Oggetto: Progetto “Interconnector Italia Svizzera” denominato “all’Acqua-Pallanzeno- Baggio”.
Posizione EL-330.

**Intervento G – smantellamento dell’esistente linea 220 kV in semplice terna Verampio-
Pallanzeno (T225)**

Osservazioni e richieste integrazioni progettuali ai sensi dell'art. 24 c.4 del Dlgs 152/2006 e smi relativamente al procedimento amministrativo di V.I.A. Statale e all'endo procedimento avviato da Regione Piemonte - Direzione Innovazione, Ricerca, Università e Sviluppo Energetico Sostenibile - Settore Sviluppo Energetico Sostenibile per l'espressione del parere ex art. 18 della LR 40/98 e smi e artt. 23 e seguenti del Dlgs 152/2006 e smi - Intervento G – smantellamento dell'esistente linea 220 KV in semplice terna Verampio-Pallanzeno (T225)

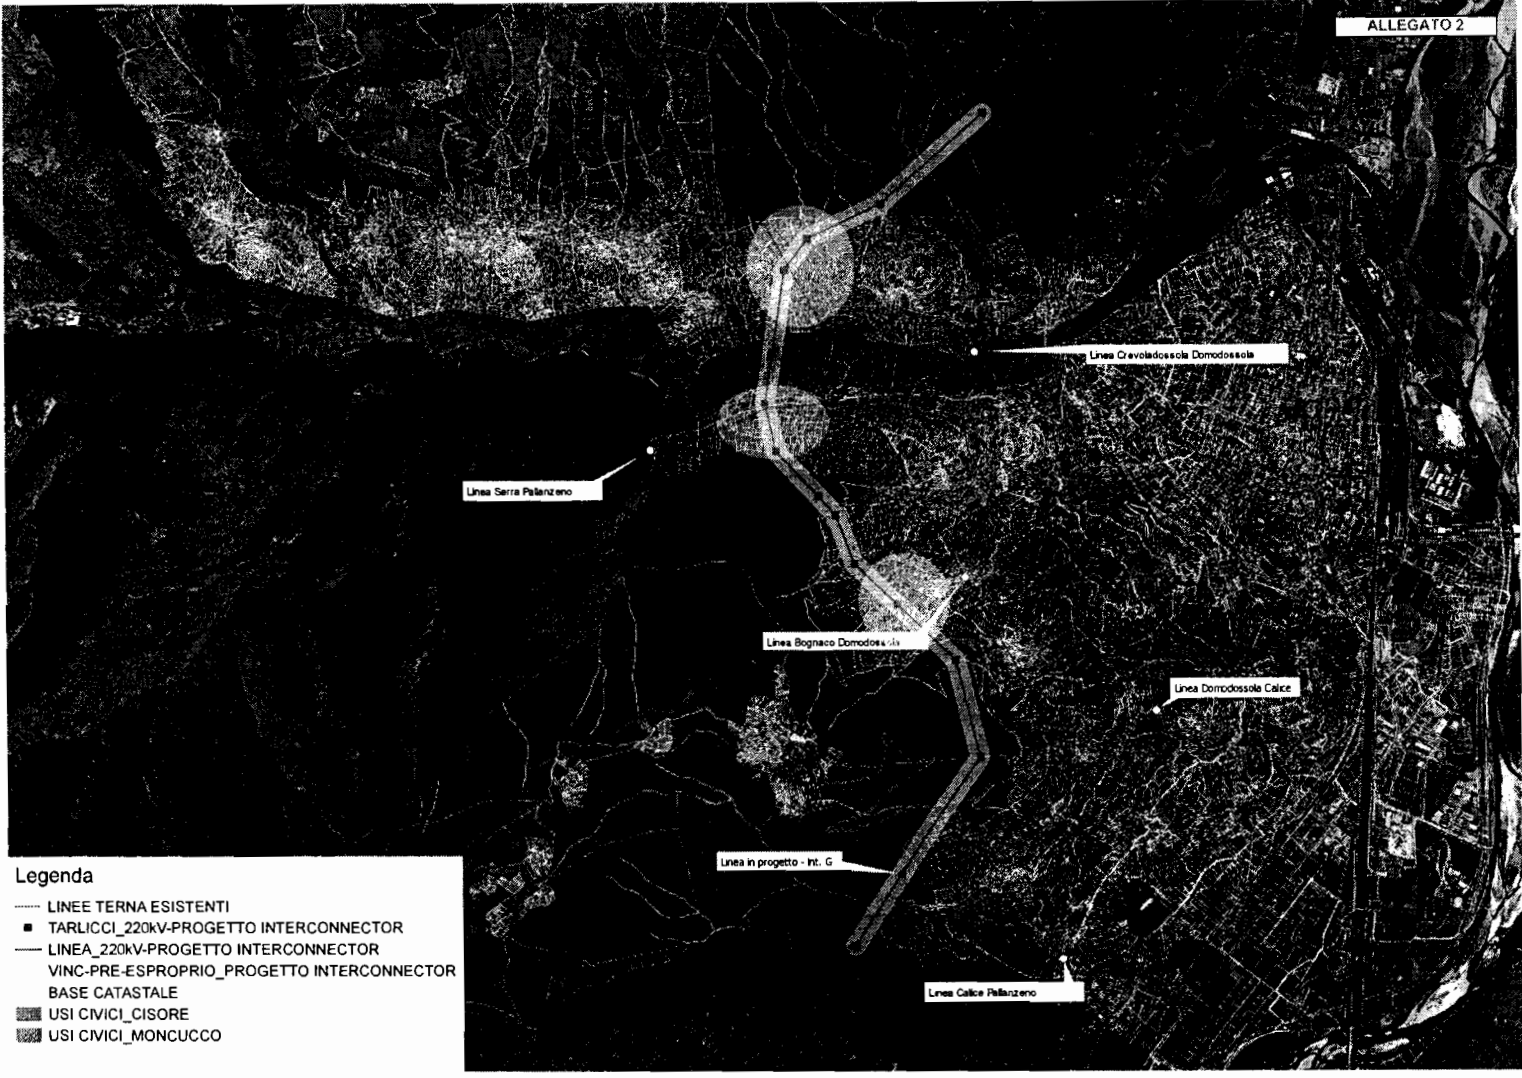
1. in merito alle aree individuate in colore giallo nella carta **ALLEGATO 2** nulla viene detto in merito alla presenza o meno di **terrazzamenti** realizzati con muri in pietra a secco e alla rete di drenaggio e scolo delle acque collegate.
Trattasi in particolare, di un sistema complesso di opere legato allo sviluppo di una civiltà rurale che ha utilizzato la coltura su terrazzamento (tecnica che vede la formazione di piccoli campi di terra riportata sostenuti da muri di pietra a secco per aumentare la superficie piana coltivabile in piano) quale sistema produttivo sin dal Medioevo.
Seppur tali manufatti risultino in parte abbandonati, si chiede di specificare se sono presenti e in tal caso che sia prevista la dovuta attenzione e tutela, ovvero nel caso di motivate necessità di manomissione, il ripristino con la stessa tecnica originale, muri di pietra a secco senza impiego di malte cementizie o leganti.

2. Nulla viene detto in merito all'attraversamento o meno con mezzi meccanici e strade di cantiere di **mulattiere**. Il sistema, non interamente cartografato, collega gli insediamenti ancora presenti sui versanti montuosi tra Villadossola e Domodossola (es. Anzuno, Maggianigo, Cisore, Monteossolano). Sono infrastrutture realizzate in pietra da cui si staccano i sentieri, ancora oggi percorsi da escursionisti.
Si chiede di precisare negli elaborati progettuali che eventuali e motivate manomissioni saranno seguite dal completo ripristino, secondo la tecnologia tradizionale senza uso di malte cementizie o leganti. E' evidente che il ripristino dovrà riguardare anche i manufatti relativi al reticolo per lo scolo e l'attraversamento delle acque.

3. Relativamente alle **piste di cantiere, micro cantieri ecc.** negli elaborati grafici progettuali non sembrano presenti i tracciati e le aree occupate dagli stessi, nonché le **opere di difesa e di sostegno** citate nei documenti testuali. Si ritiene che le suddette opere accessorie debbano essere rappresentate graficamente sia ai fini delle valutazioni di cui ai punti 1 e 2 sia ai fini della tutela paesaggistica.
